図書番号 KK7-051_改3
提出年月日 2020年7月14日
東京電力ホールディングス株式会社

工事計画に関するヒアリングにおける事前確認について（原子炉冷却系統施設）

○対象資料名：【原冷】主要設備リスト

復水移送ポンプは、重大事故等時において低圧代替注水系、代替循環冷却系、代替格納容器スプレイ冷却系及び格納容器下部注水系として使用し、ここでは、各使用用途における復水移送ポンプの揚程算出における水源と移送先の圧力差、静水頭及び配管・機器圧力損失の評価範囲について、図6-1～図6-4の系統概略図に示す。

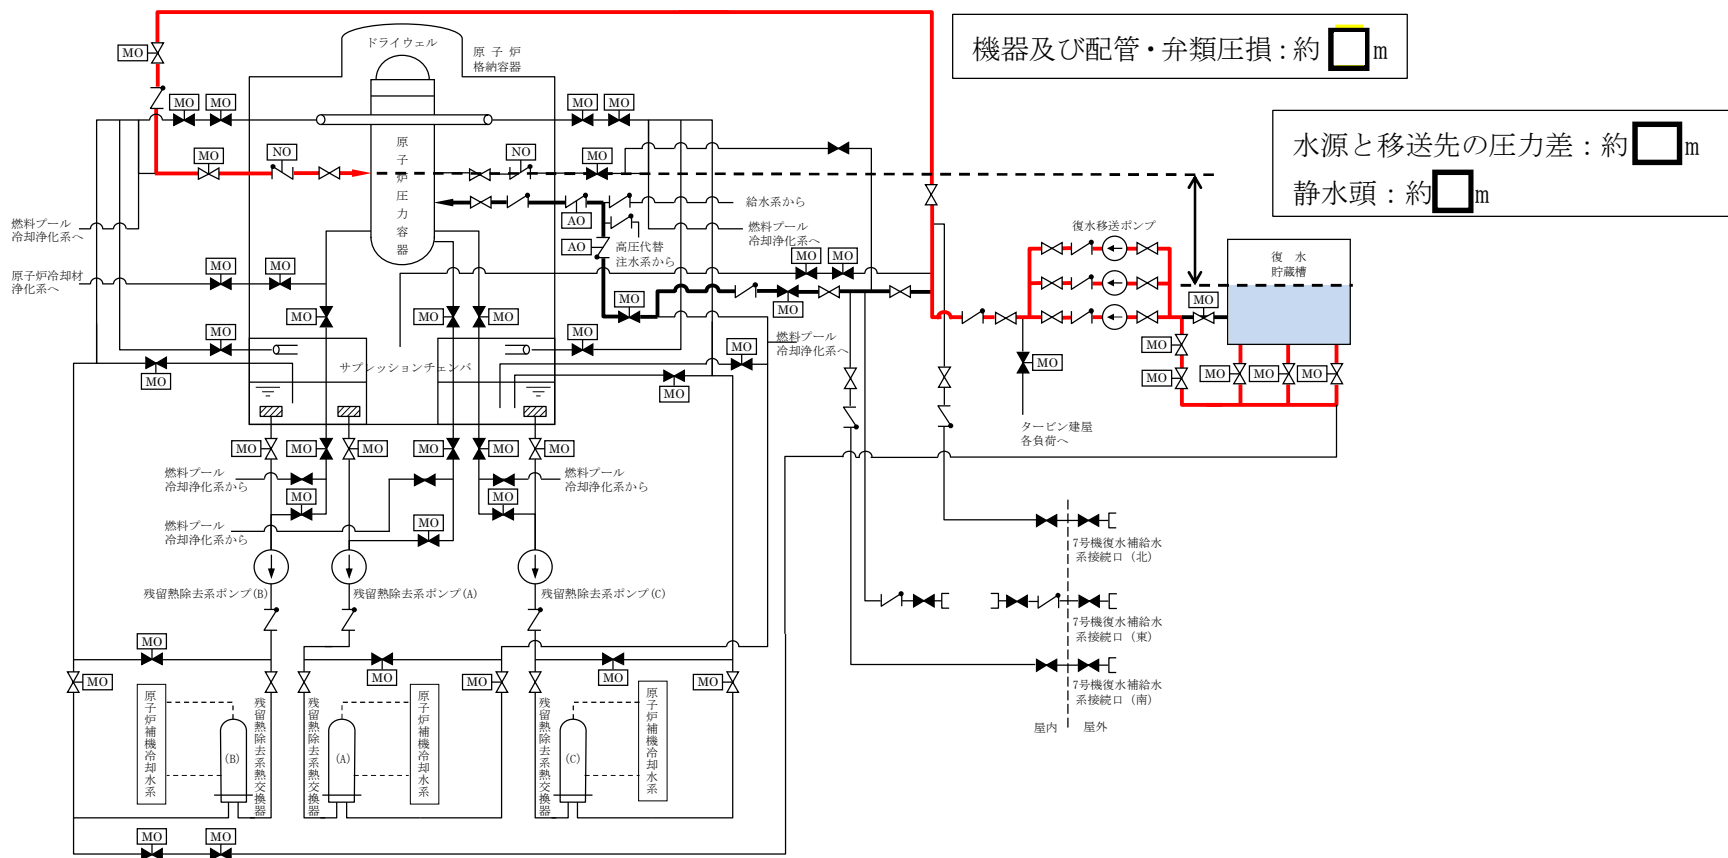
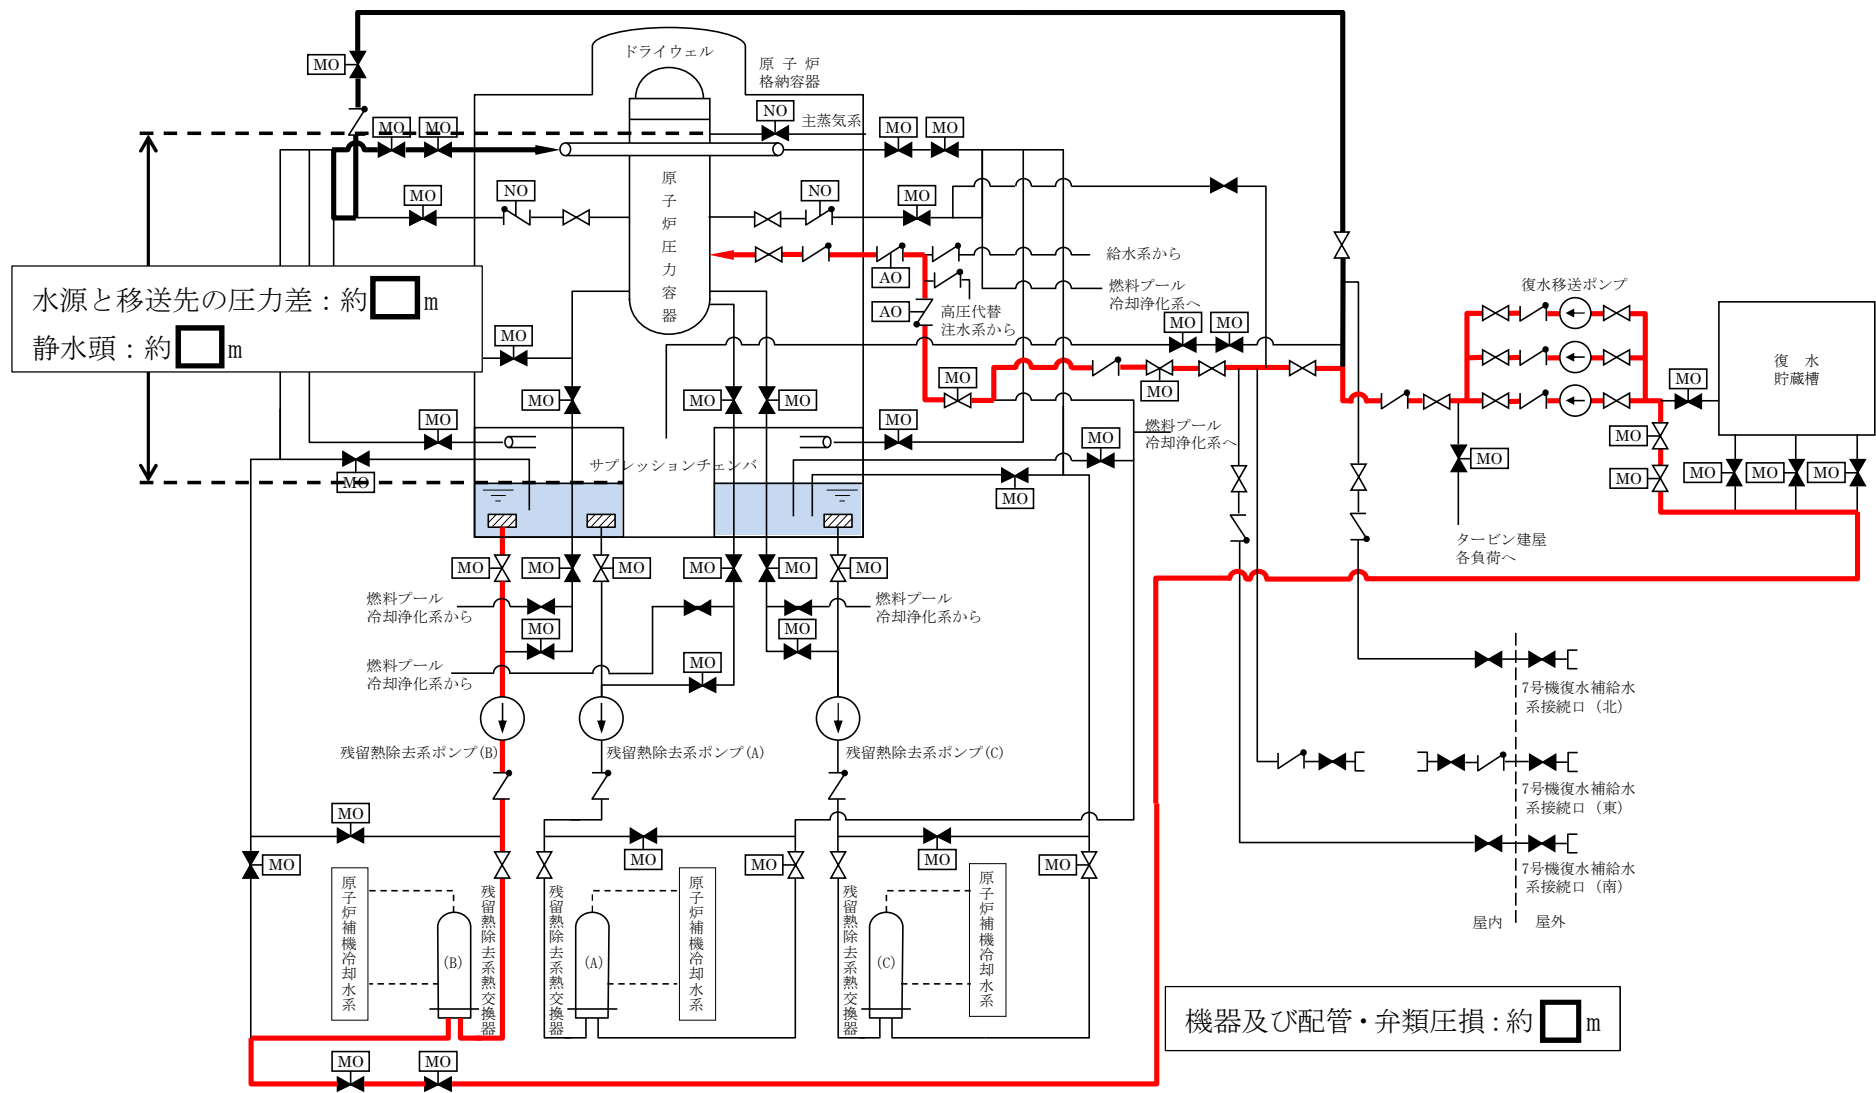
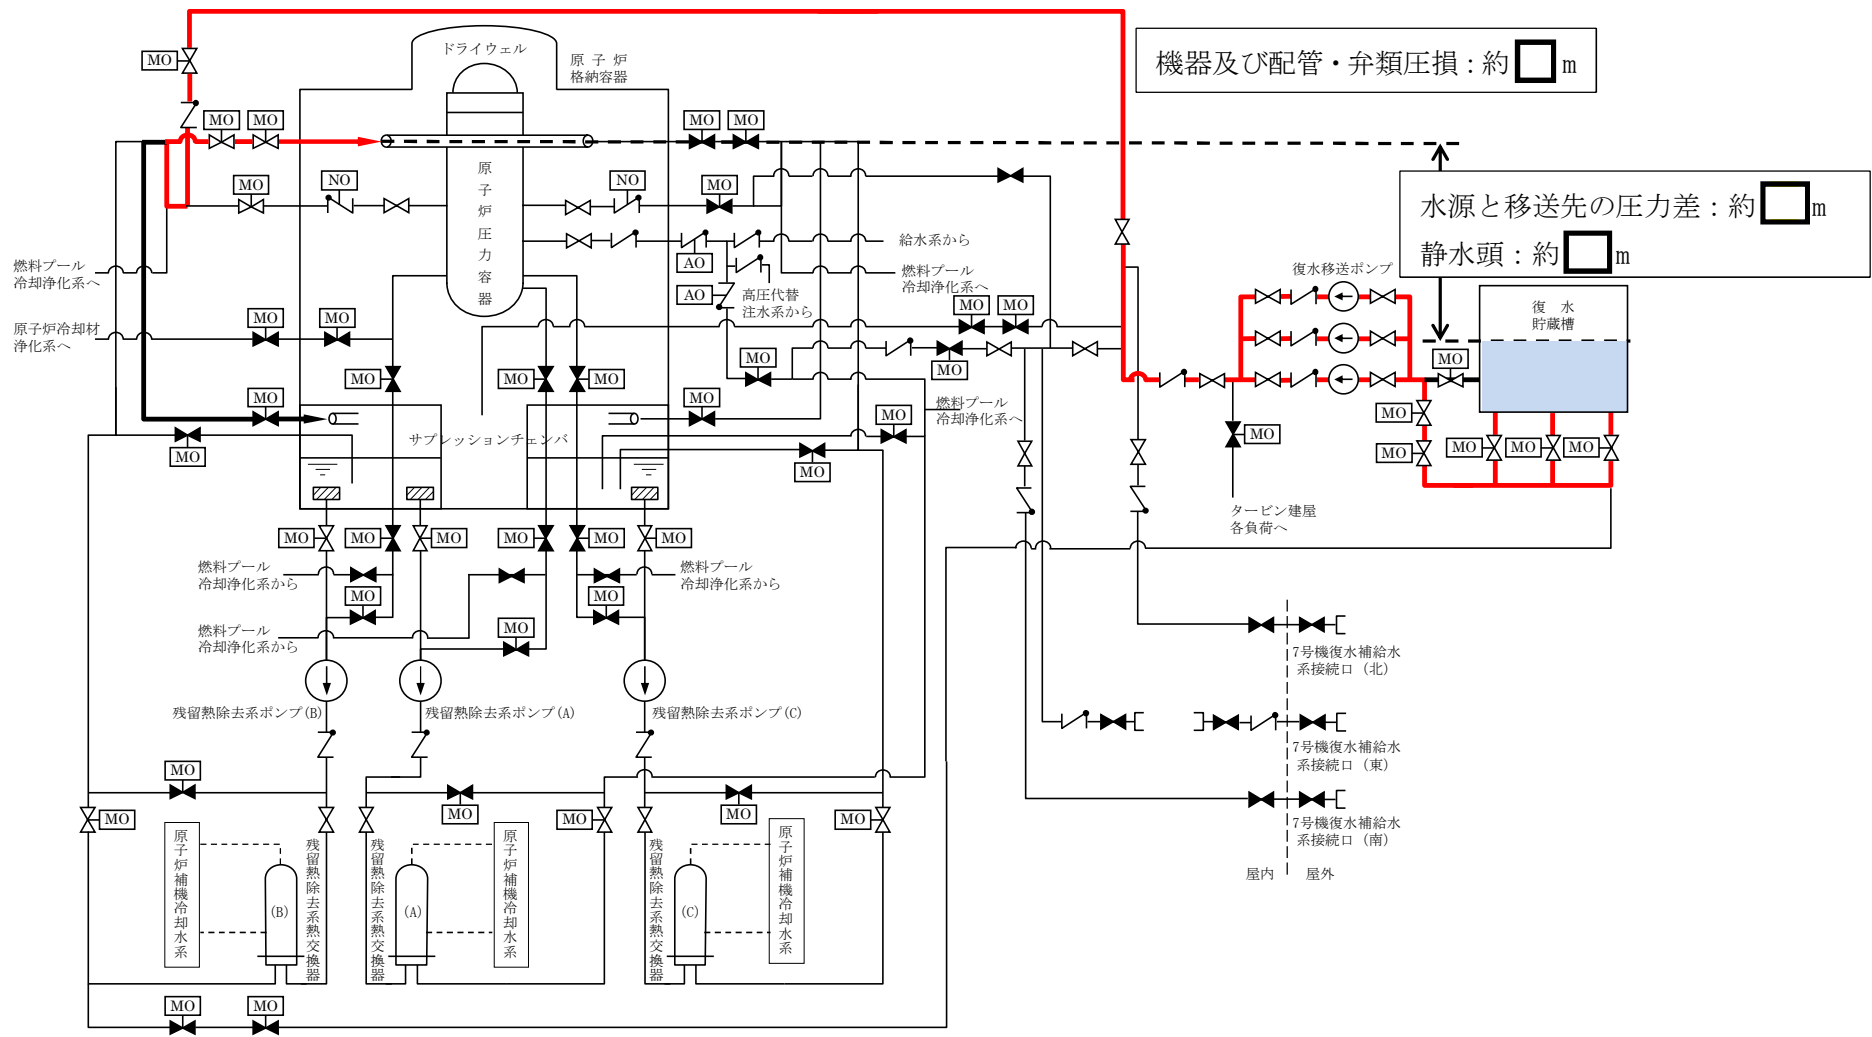
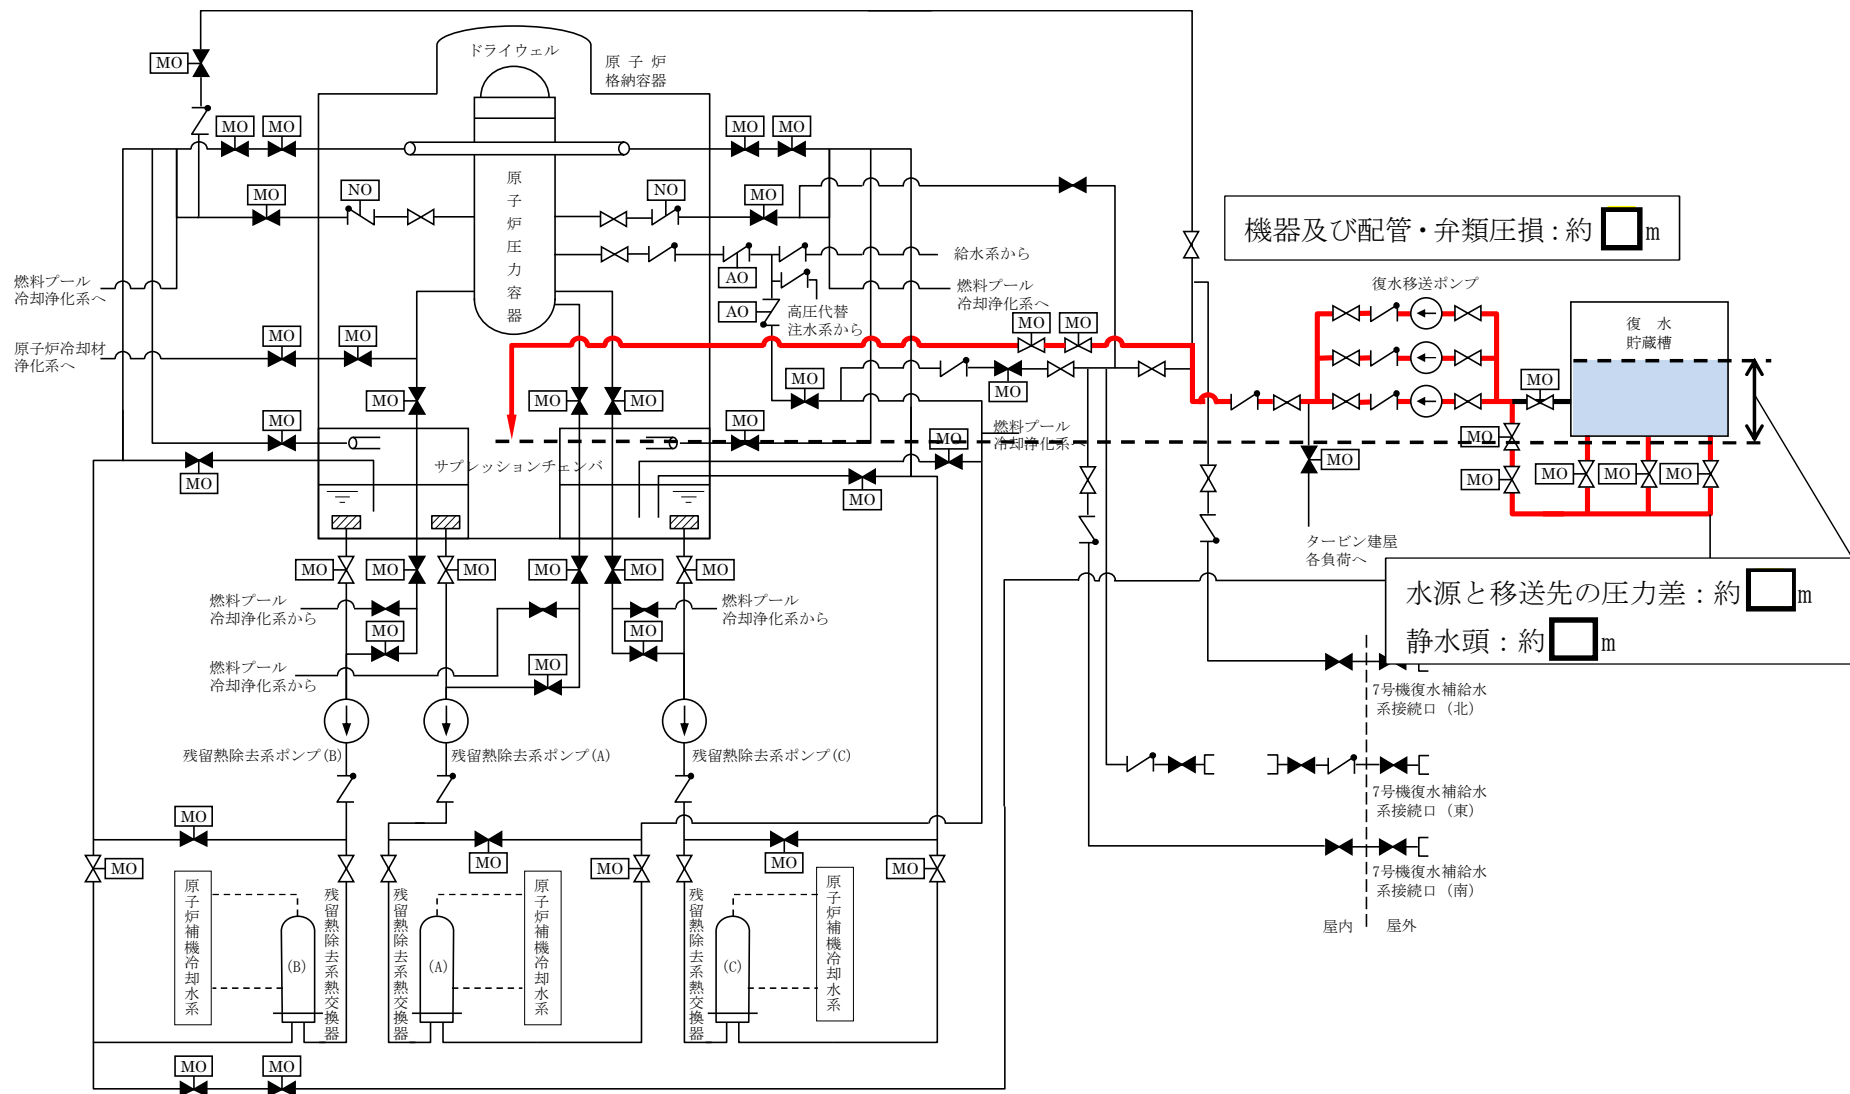
該当ページ	確認内容
P251～、 復水移送ポンプ	1) 4つモード（低压代替注水系、代替循環冷却系、代替格納容器スプレイ系、下部注水系）を系統図で整理して説明すること。また、吐出圧力の根拠に用いた配管圧損の内訳について、どこの高低差、どこの配管の圧力損失なのか明確にして説明すること。
	≪回答≫ ・高圧代替注水系ポンプの御質問に対する回答にて作成した添付資料3の内容で問題がないようでしたら、復水移送ポンプについても同様の資料をご提示させていただきます。
	2) QHカーブで各性能に対応する定格点（揚程、流量）を示すこと。
	≪回答≫ ・各系統使用時における使用点を添付資料5のQHカーブにてお示し致します。
	3) 原動機出力の計算におけるポンプ効率について SA 時と DB 時で異なる理由を明確にして説明すること。
	≪回答≫ ・復水移送ポンプについては、SA 時の容量が DB 時の容量を上回るため、SA 時と DB 時各々のポンプ効率で原動機出力の計算をしております。添付資料5のQHカーブにてお示し致します。
	4) 本系統図は設計基準対象施設（第4-4-1-3-1図）しかないが、重大事故等対処設備としての補給水系の系統図はないのでしょうか。
	≪回答≫ ・補給水系は設計基準対象施設であることから、設計基準対象施設としての系統図のみを添付しております。重大事故等対処設備として補給水系を兼用する設備は以下の通りとなり、兼用側の系統図にて記載をしております。 【兼用系統】 ○原子炉冷却系統施設のうち非常用炉心冷却設備その他原子炉注水設備 ・高圧炉心注水系 ・原子炉隔離時冷却系 ・高圧代替注水系 ・低压代替注水系 ○原子炉格納施設のうち圧力低減設備その他の安全設備のうち原子炉格納容器安全設備

熱交換器ユニット 代替原子炉補機冷却水ポンプ (P27-D2000, P27-D3000, P27-D4000) の揚程算出における最大 (7号機 代替原子炉補機冷却系 接続口 A 系 (西) 使用時) の配管・機器圧力損失の評価範囲について、図 7-1 の系統概略図に示す。

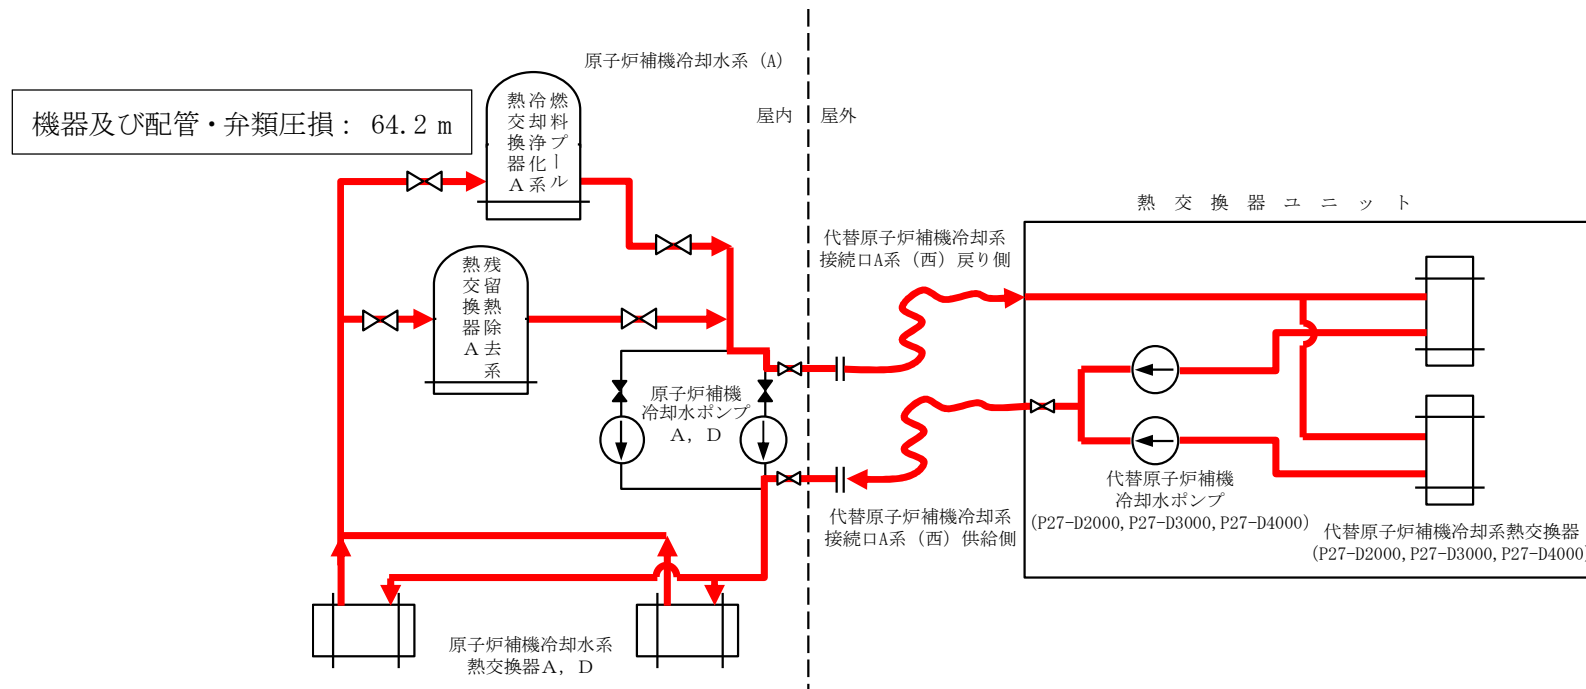
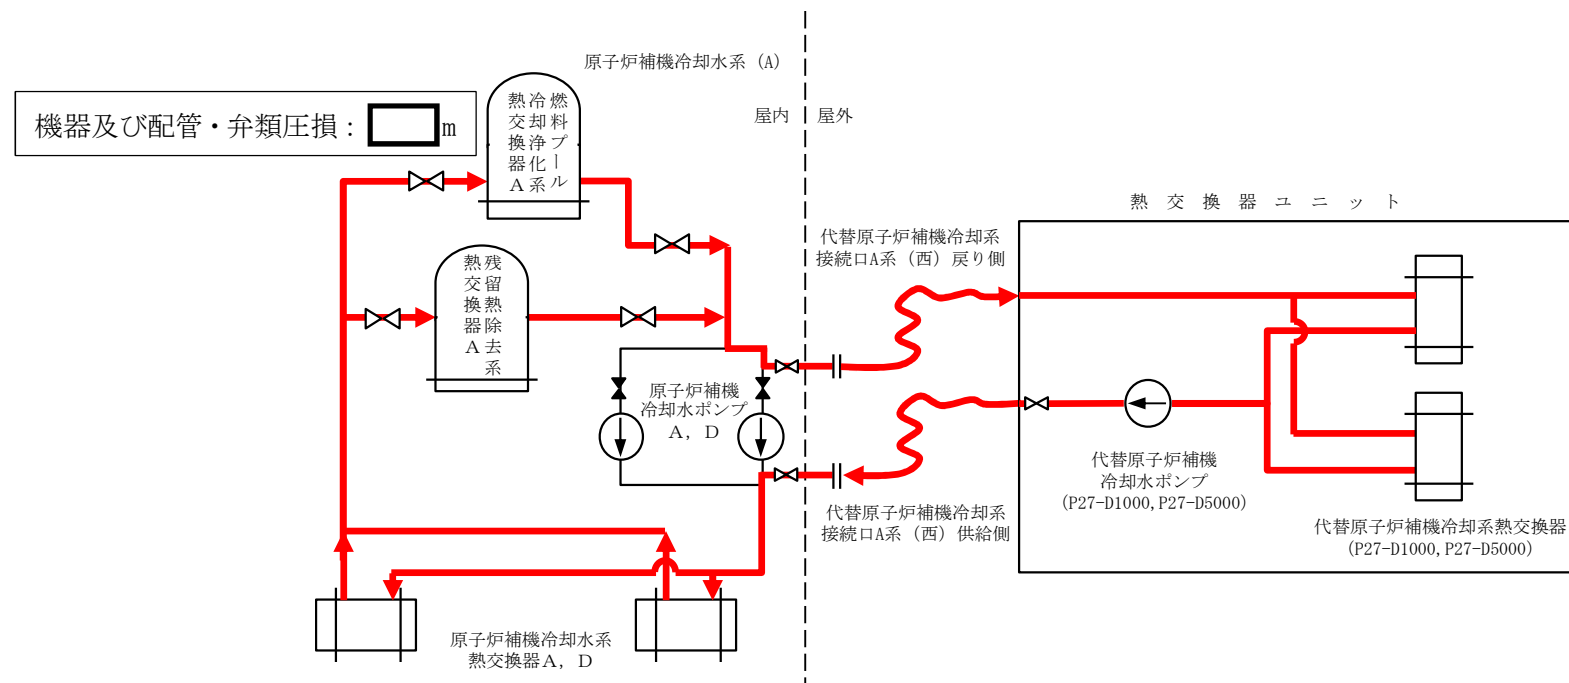
<p>8) 本ポンプにおける最大の機器・配管圧力損失の算出の考え方を説明すること。また5)との相違について説明すること。</p>
	<p>《回答》</p> <ul style="list-style-type: none"> ・添付資料3にて、本ポンプにおける最大の機器・配管圧力損失の考え方を整理致しました。
<p>P466、 10m・25m・50mホース 個数</p>	<p>10) ホース予備の記載では、 ～故障時のバックアップ用として予備6本とし、分散保管する。より、～故障時のバックアップ用として各ホースを2本ずつの合計6本を予備とし、分散保管する。 のほうがわかりやすいため、記載を検討願います。</p>
	<p>《回答》</p> <ul style="list-style-type: none"> ・ご指摘頂きました通り、「～故障時のバックアップ用として各ホースを2本ずつの合計6本を予備とし、分散保管する。」に修正致します。
<p>系統図 第4-5-2-3-3図</p>	<p>11) 系統図の呼び合いで、左上の矢印より、「第4-5-2-3-1図又は第4-5-2-3-2図より」とあるが、「代替原子炉補機冷却系接続口A系(西)戻り側」は、第4-5-2-3-1図しか無いと思うが、又はの意味等を説明すること。</p>
	<p>《回答》</p> <ul style="list-style-type: none"> ・本記載は誤りであるため、「第4-5-2-3-1図より」に修正致します。
<p>系統図 第4-5-2-3-4図</p>	<p>12) 系統図第4-5-2-3-3図と第4-5-2-3-4図との相違箇所は、熱交換器ユニットの海水ストレーナが1つか2つの相違だけでしょうか。</p>
	<p>《回答》</p> <ul style="list-style-type: none"> ・海水ストレーナ及び冷却水ポンプの数量が相違箇所になります。第4-5-2-3-3図は海水ストレーナ及び冷却水ポンプが1台ずつ、第4-5-2-3-4図は海水ストレーナ及び冷却水ポンプが2台ずつとなります。
	<p>13) 海水ストレーナ2つ付きの熱交換器ユニットは、特別に使用するものなのか(使い分けているのか)説明すること。また、使い分けている場合、系統図の名称(〇〇使用時)等で機器の相違を表示できないでしょうか。</p>
